CCR-VIA -- COMITATO DI COORDINAMENTO REGIONALE PER LA VALUTAZIONE D'IMPATTO AMBIENTALE

Giudizio n° 2848 del 14/12/2017

Oggetto MASTERPLAN ABRUZZO – ATTUAZIONE DGR 34 DEL 02.02.2017 – INTERVENTO DI DIFESA DELLA COSTA NEL COMUNE DI FRANCAVILLA AL MARE LITORALE A NORD DEL FIUME ALENTO

Tipo procedimento VERIFICA DI ASSOGGETTABILITA' AMBIENTALE ai sensi dell'art. 20 del D.Lgs. N° 152/2006 e ss.mm.ii.

Figura 5: Stralcio piante e sezioni dei pennelli in progetto (da Allegato G.05).

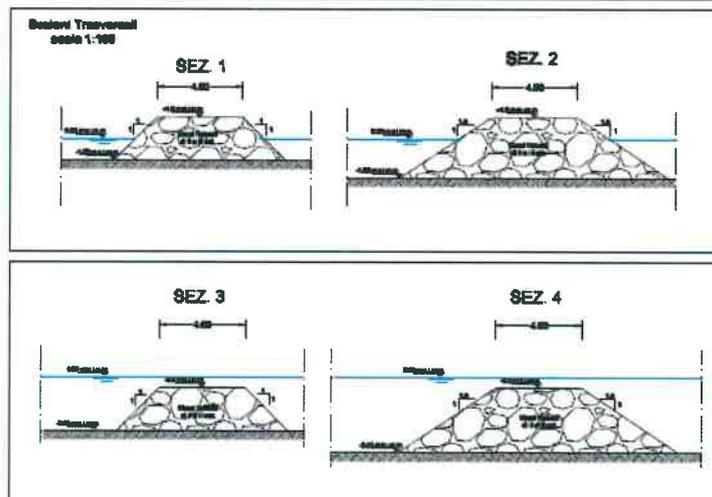
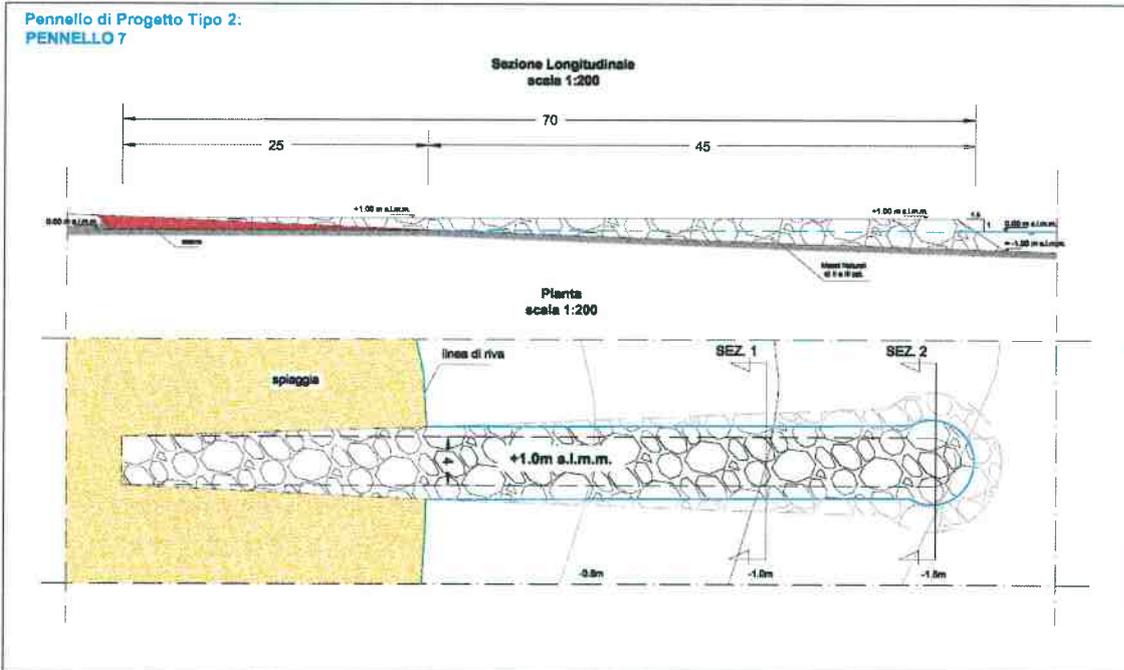
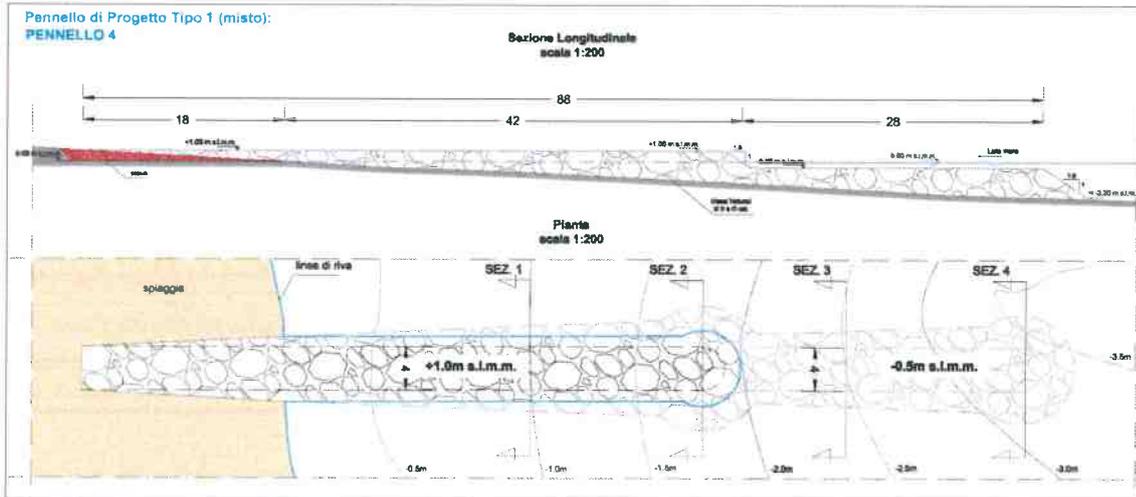
- Sono assenti studi specialistici di idraulica marittima-costiera e geologici, previsti solo in fase di progettazione esecutiva; all'esito di tali studi nello SPA si riferisce che potranno essere eventualmente ridefinite le dimensioni e la collocazione dei pennelli;
